設計及び工事計画認可申請書の一部補正について

高浜発電所第4号機

設計及び工事計画認可申請書の一部補正

高浜発電所第4号機 設計及び工事計画認可申請書の一部補正 補正前後比較表
 【I. 氏名又は名称及び住所並びに法人にあっては、その代表者の氏名】

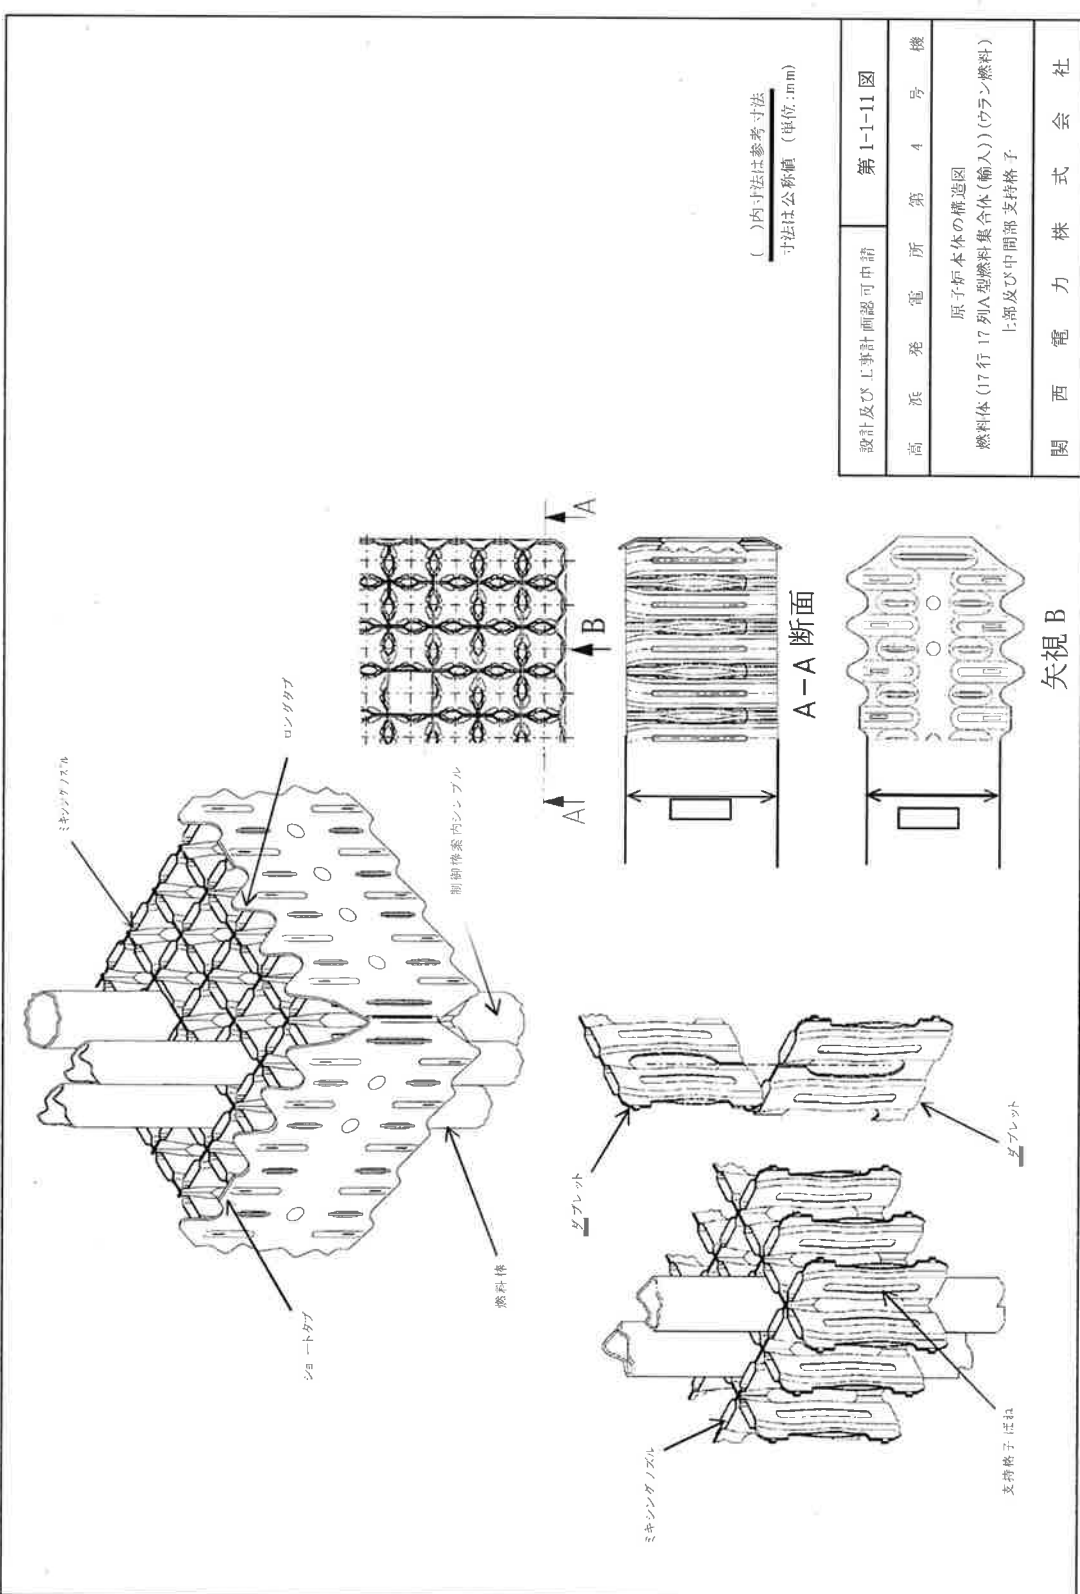
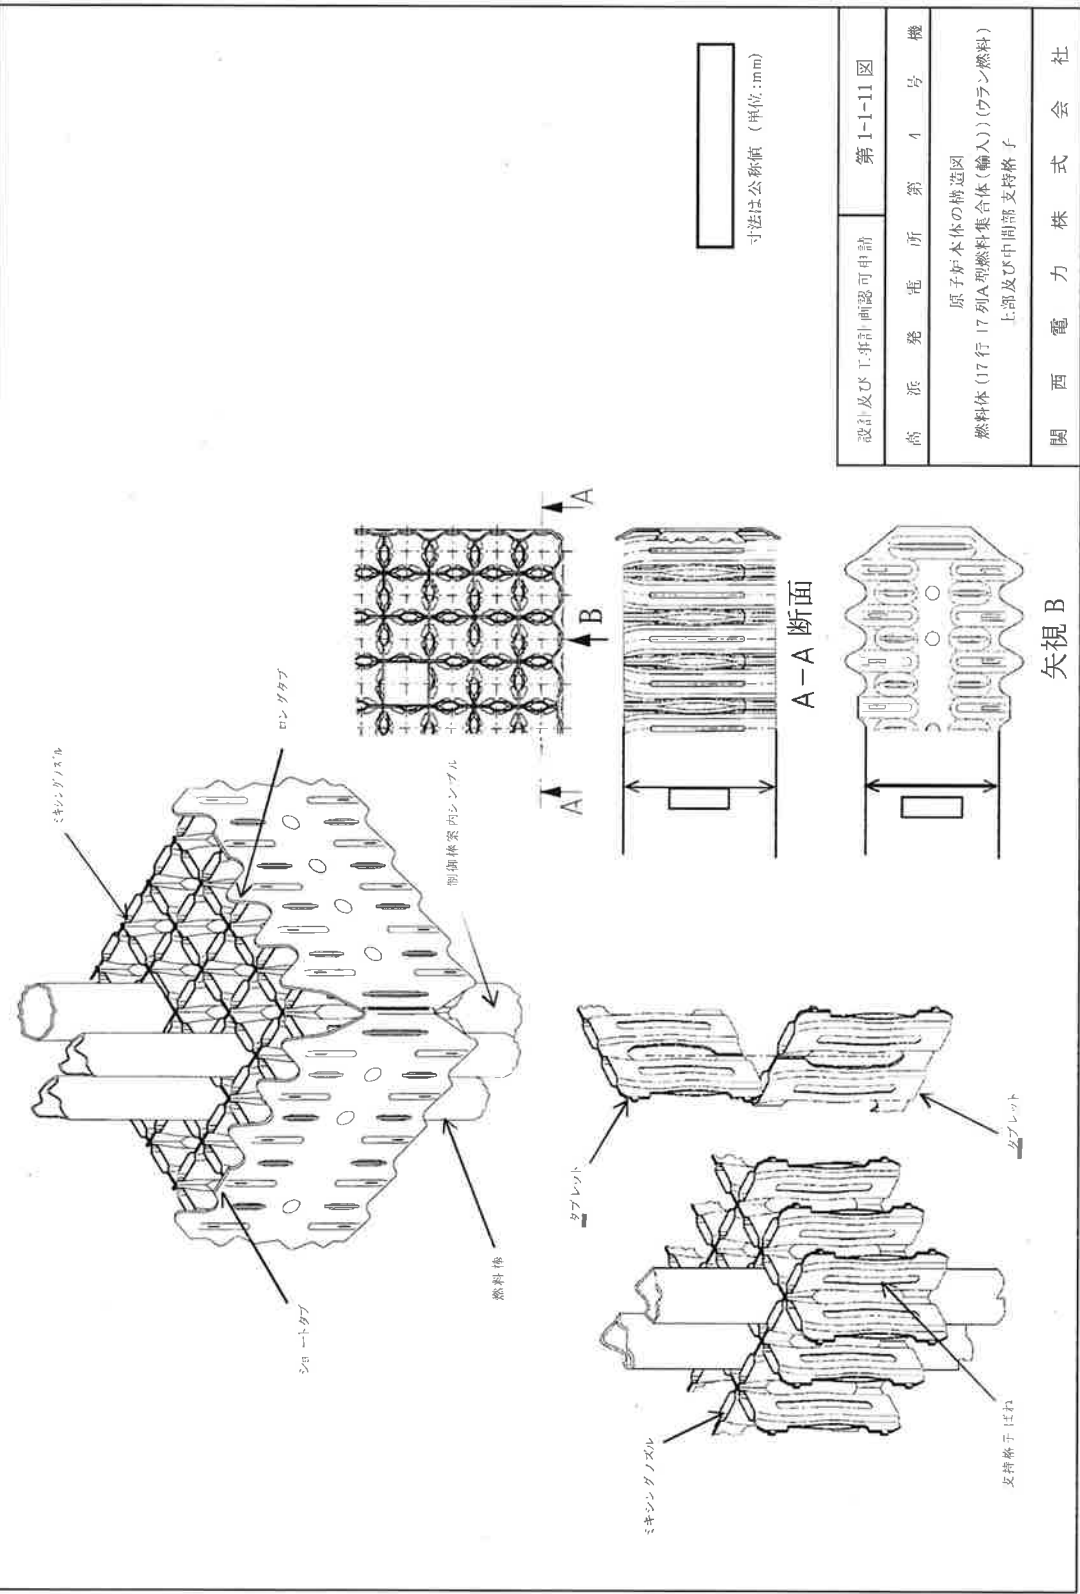
記載の適正化

【原子炉本体の構造図 燃料体（17行17列A型燃料集合体（輸入））（ウラン燃料）炉内計装用案内シンプル】

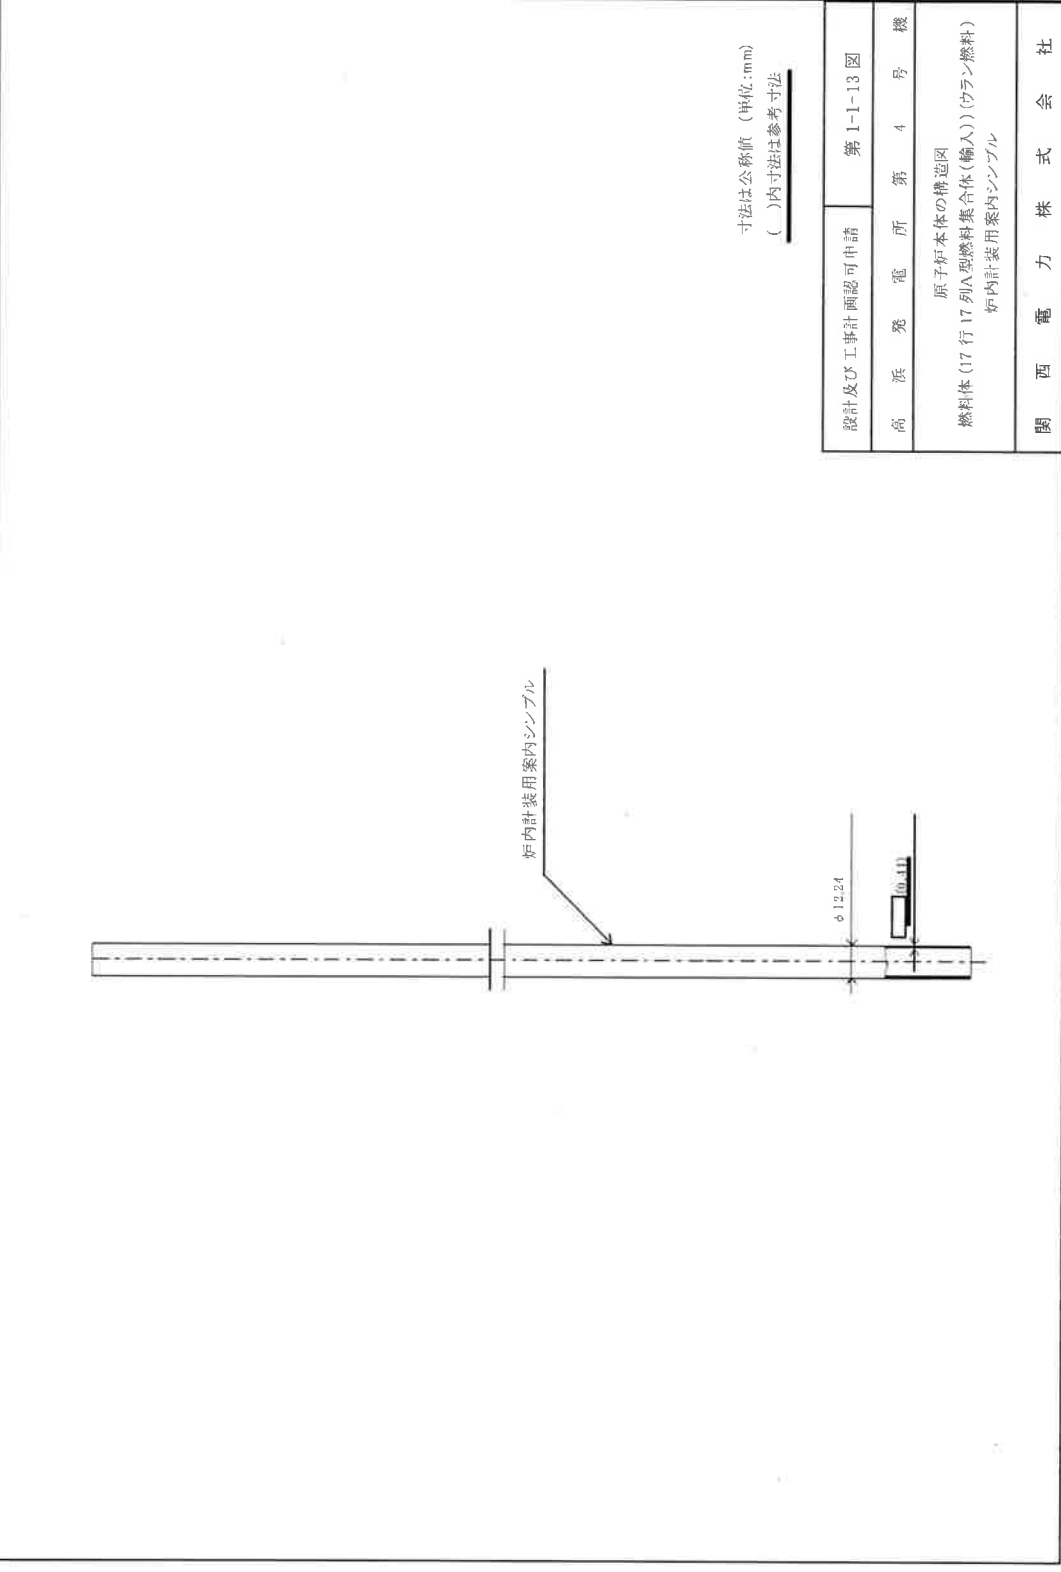
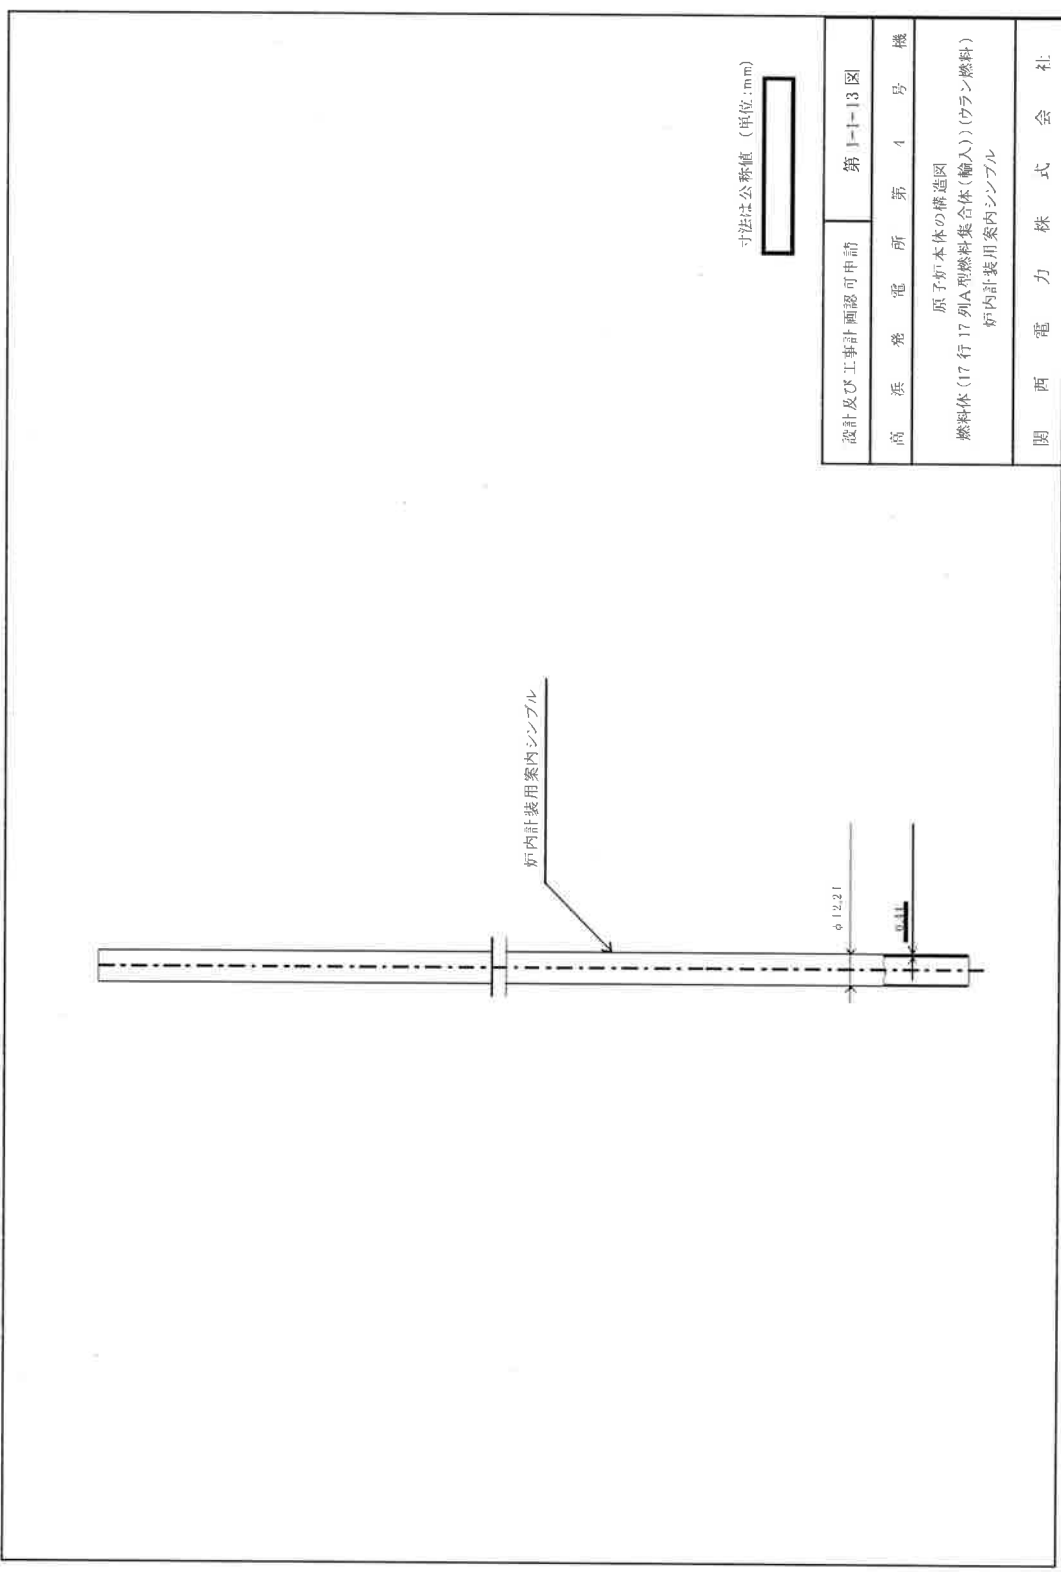
変更前	変更後	備考																								
<div style="text-align: center;">  </div> <p style="text-align: center;">寸法は公称値（単位:mm） （ ）内寸法は参考寸法</p> <table border="1" style="margin-left: auto; margin-right: auto;"> <tr> <td>設計及び工事計画認可申請</td> <td>第 1-1-13 図</td> </tr> <tr> <td>高 浜 電 発 電 所 第 4 号 機</td> <td></td> </tr> <tr> <td colspan="2" style="text-align: center;">原子炉本体の構造図</td> </tr> <tr> <td colspan="2" style="text-align: center;">燃料体（17行17列A型燃料集合体（輸入））（ウラン燃料）</td> </tr> <tr> <td colspan="2" style="text-align: center;">炉内計装用案内シンプル</td> </tr> <tr> <td colspan="2" style="text-align: center;">関 西 電 力 株 式 会 社</td> </tr> </table>	設計及び工事計画認可申請	第 1-1-13 図	高 浜 電 発 電 所 第 4 号 機		原子炉本体の構造図		燃料体（17行17列A型燃料集合体（輸入））（ウラン燃料）		炉内計装用案内シンプル		関 西 電 力 株 式 会 社		<div style="text-align: center;">  </div> <p style="text-align: center;">寸法は公称値（単位:mm）</p> <table border="1" style="margin-left: auto; margin-right: auto;"> <tr> <td>設計及び工事計画認可申請</td> <td>第 1-1-13 図</td> </tr> <tr> <td>高 浜 電 発 電 所 第 4 号 機</td> <td></td> </tr> <tr> <td colspan="2" style="text-align: center;">原子炉本体の構造図</td> </tr> <tr> <td colspan="2" style="text-align: center;">燃料体（17行17列A型燃料集合体（輸入））（ウラン燃料）</td> </tr> <tr> <td colspan="2" style="text-align: center;">炉内計装用案内シンプル</td> </tr> <tr> <td colspan="2" style="text-align: center;">関 西 電 力 株 式 会 社</td> </tr> </table>	設計及び工事計画認可申請	第 1-1-13 図	高 浜 電 発 電 所 第 4 号 機		原子炉本体の構造図		燃料体（17行17列A型燃料集合体（輸入））（ウラン燃料）		炉内計装用案内シンプル		関 西 電 力 株 式 会 社		<p style="text-align: center;">記載の適正化</p>
